大冶市城市规划设计研究院有限公司 证书等级 乙级 编号:23420036	建设单位	大冶市万圆房地产开发有限公司	院长		审核		设计		设计号	方案	图 号	5-1
	工程名称	金湖公馆项目（修）	审 定		校 对		制 图		图 名	1#楼南立面图 1:250	日 期	2026.08

1#楼南立面图 1:250

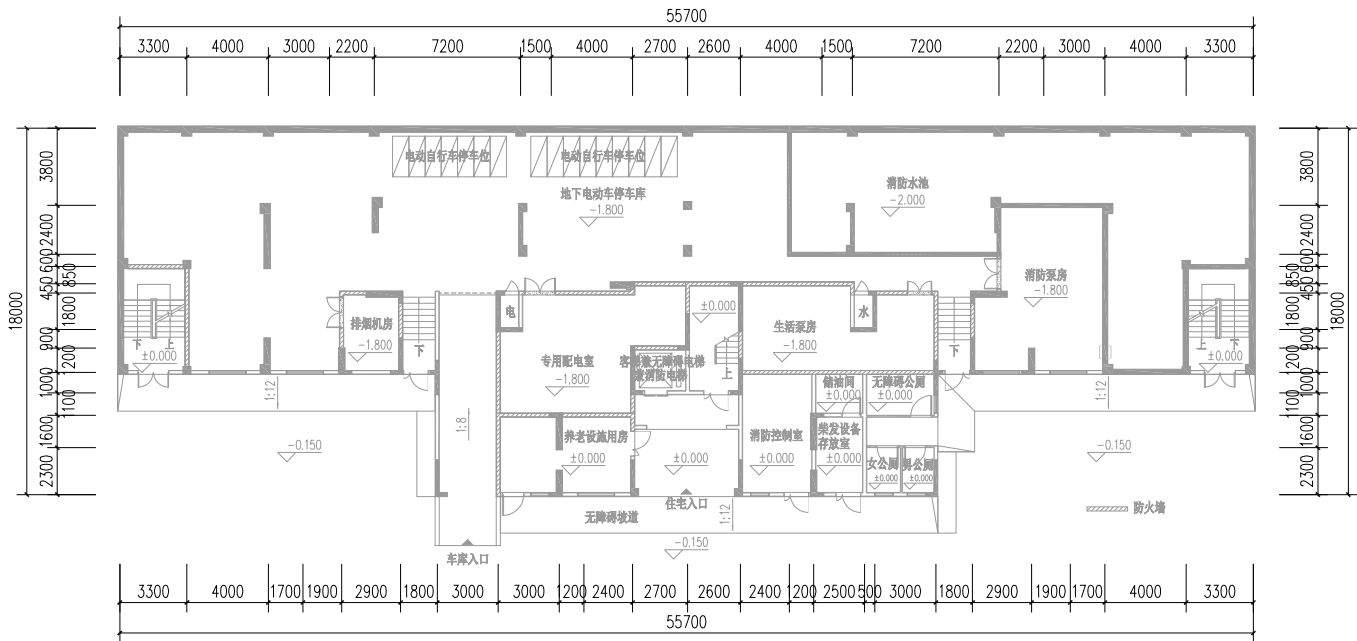
取消原柴发室门，新增消防控制室窗户

说明：
立面部分门窗因平面功能调整而变化；
建筑面积、计容建筑面积保持不变。

1#楼一层平面图 1:250
(局部为半地下室空间)

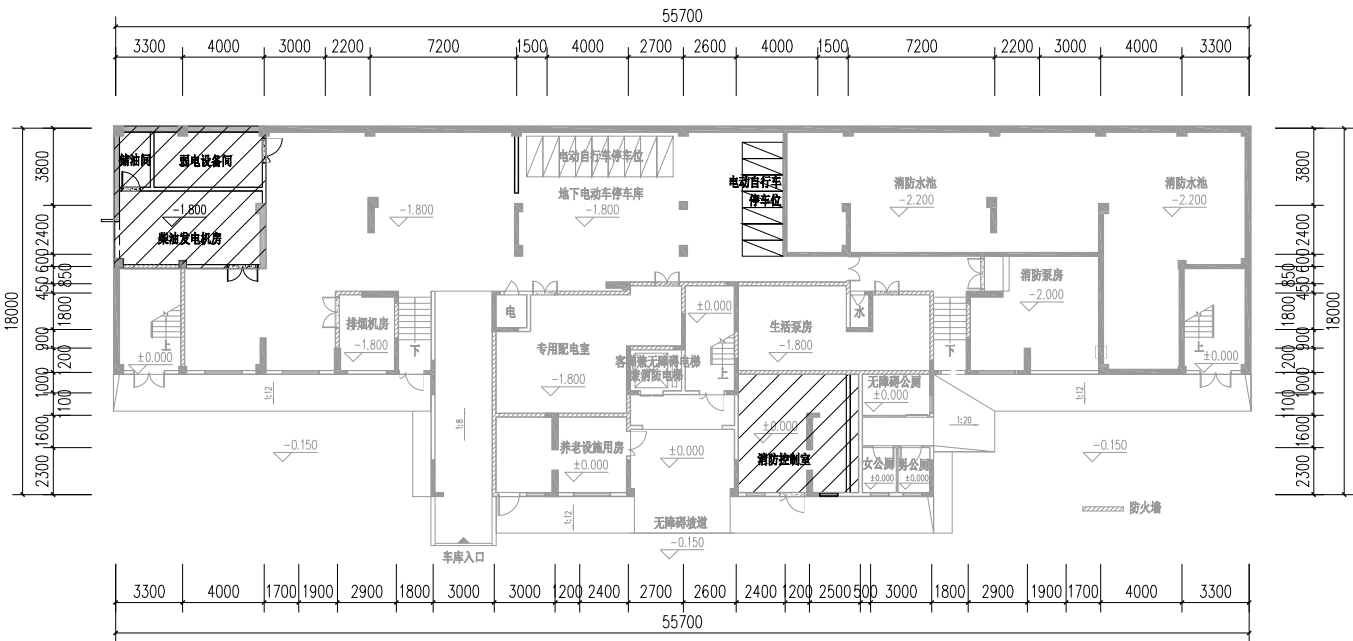
说明：
将一层的柴发室和储油间移至半地下室，在相邻位置新增弱电设备间；
将电动自行车停车位相对集中布置于半地下室右侧；
部分门窗墙体位置进行了微调；
本层建筑面积、计容建筑面积保持不变。

1#楼二层平面图 1:250

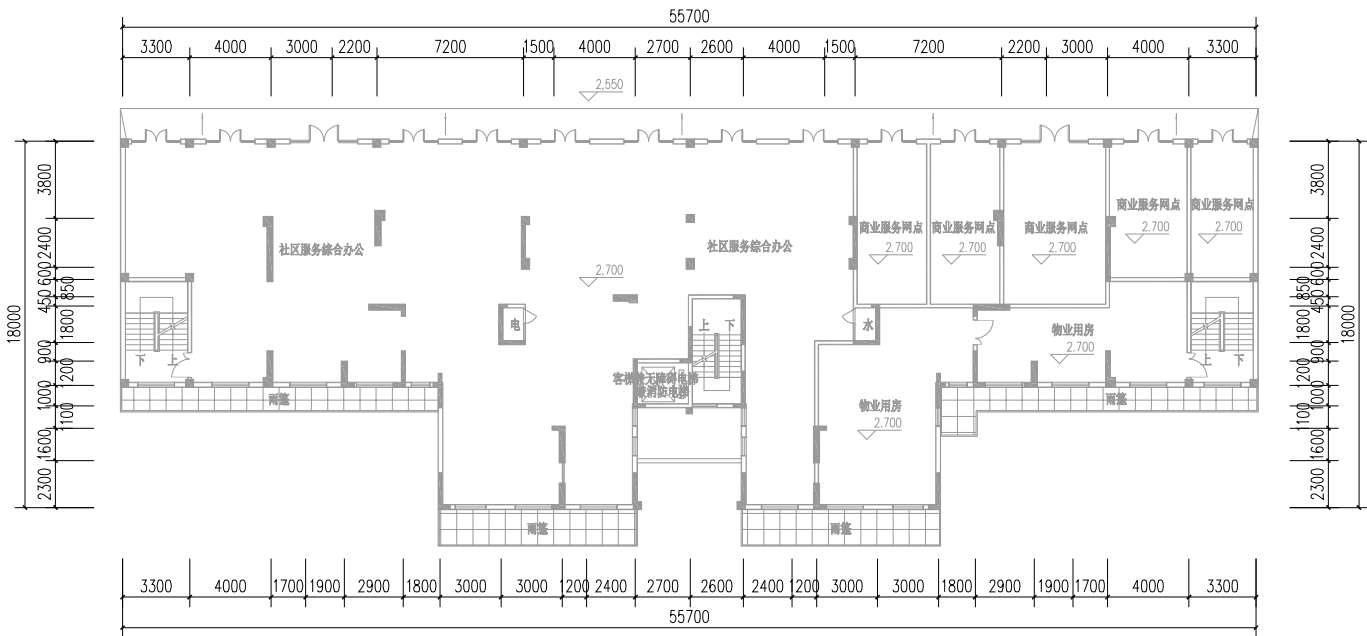
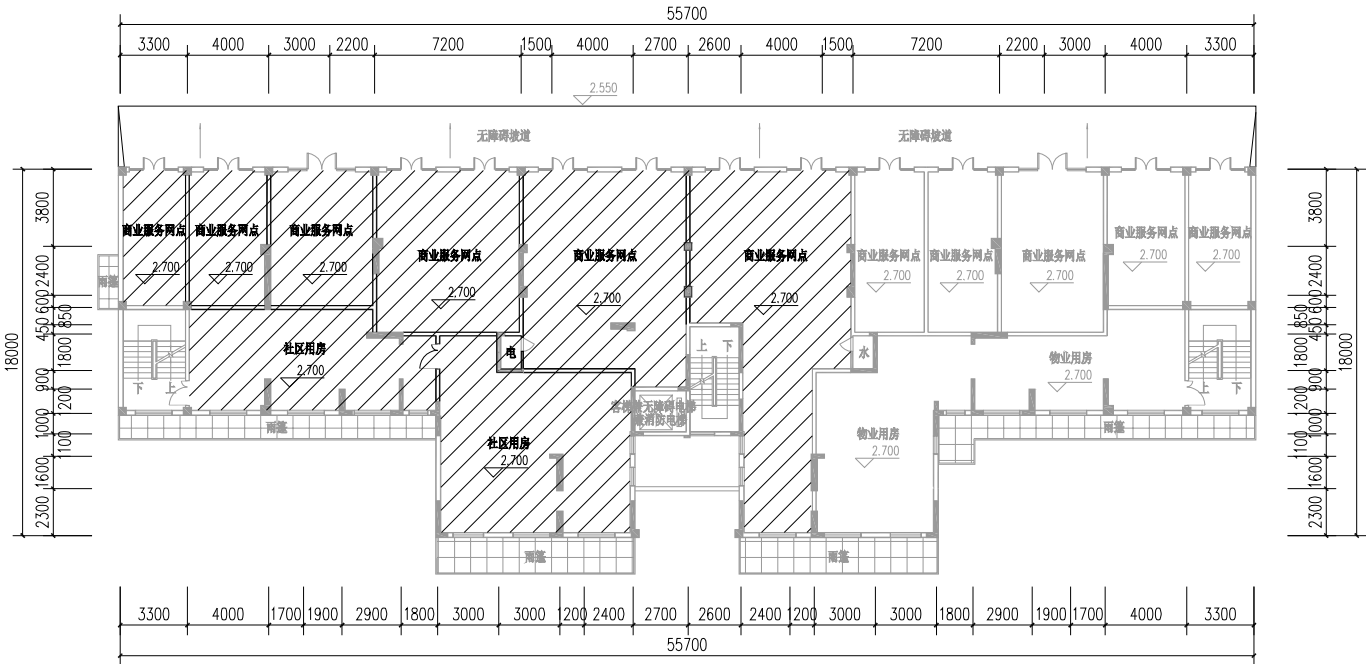
说明：
将社区服务综合办公改成商业服务网点；
本层建筑面积、计容建筑面积保持不变。

1#楼三层平面图 1:250

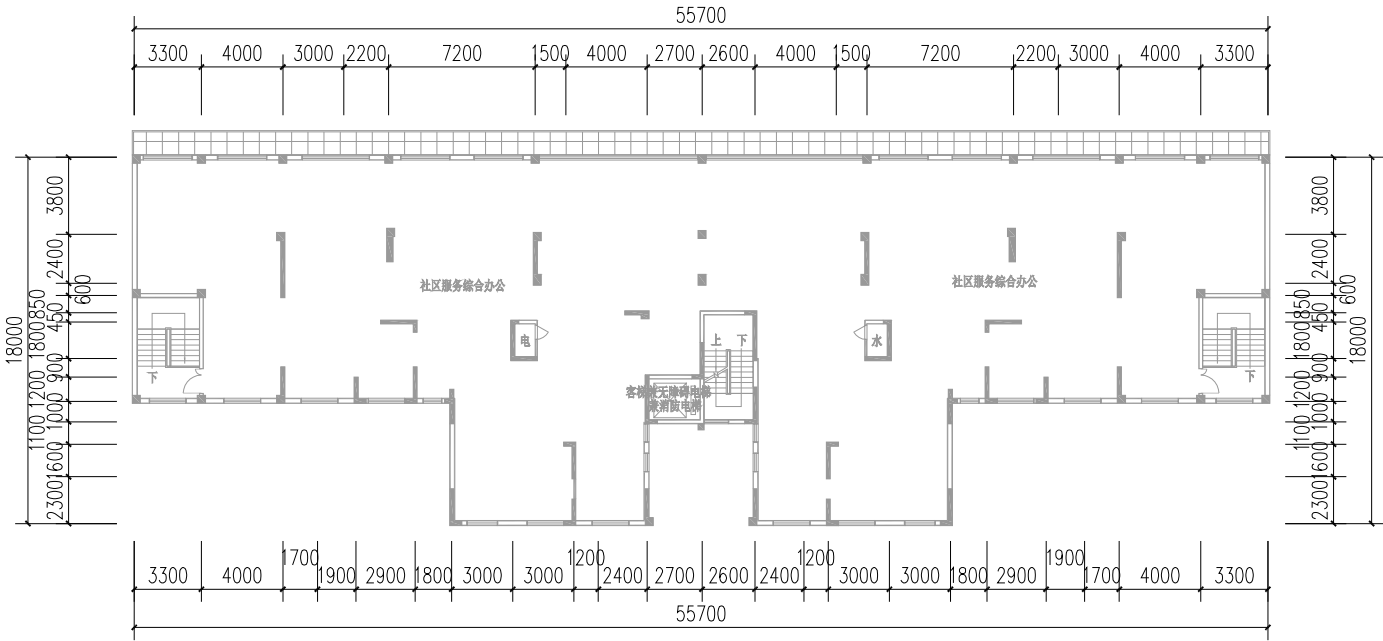
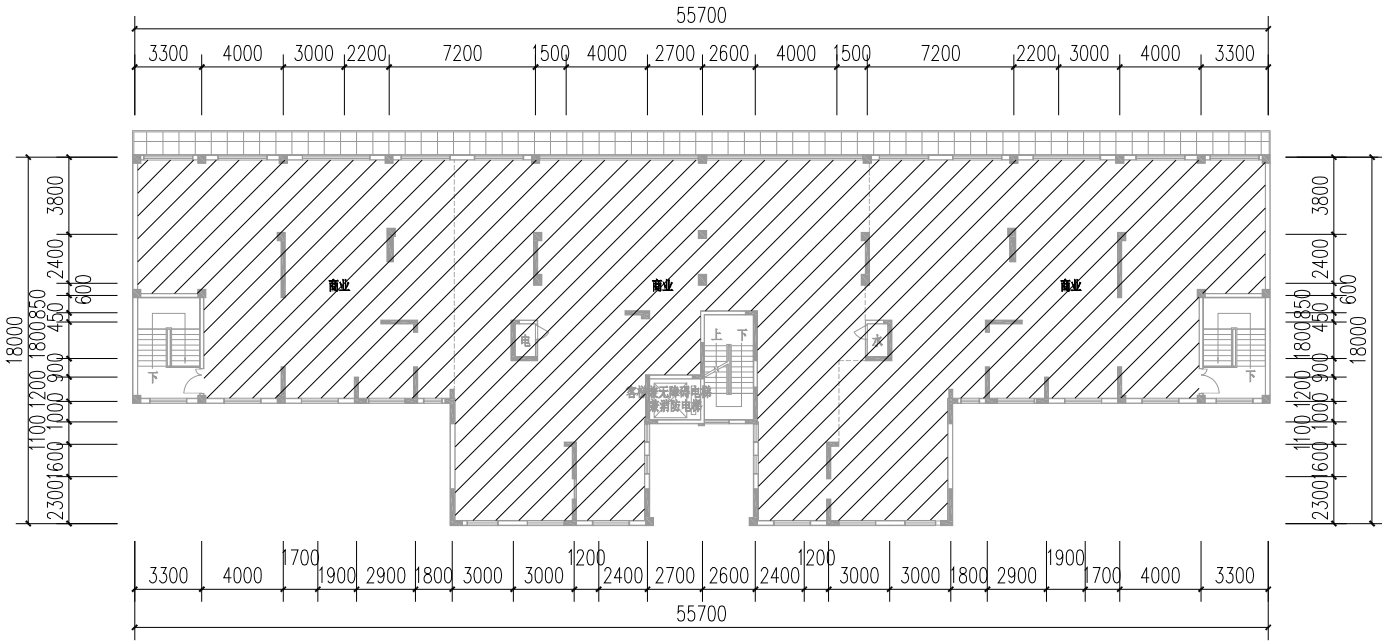
说明：
将社区服务综合办公功能改成商业；
本层建筑面积、计容建筑面积保持不变。

1#楼屋面平面图 1:250

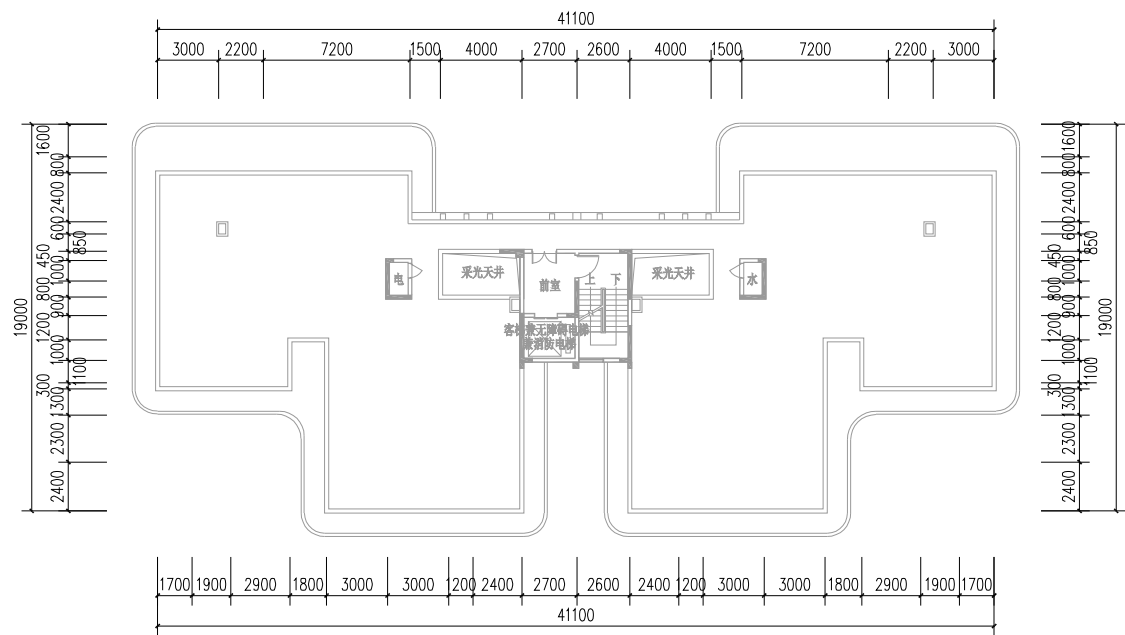
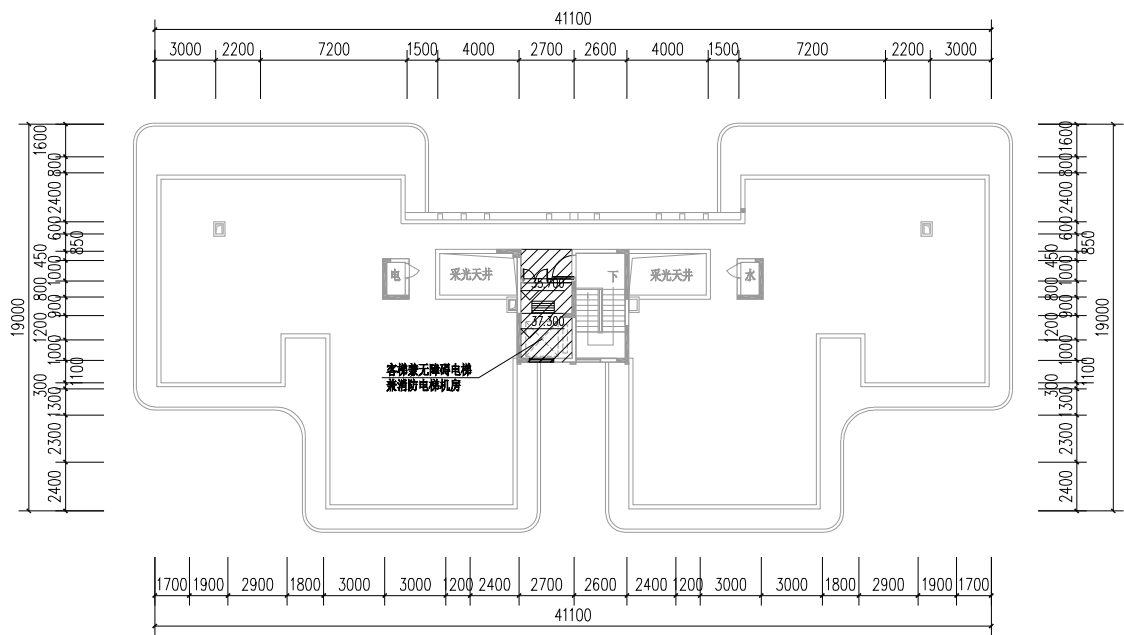
说明：
将屋面层电梯功能调整为电梯机房，机房新增门窗；
本层建筑面积、计容建筑面积保持不变。
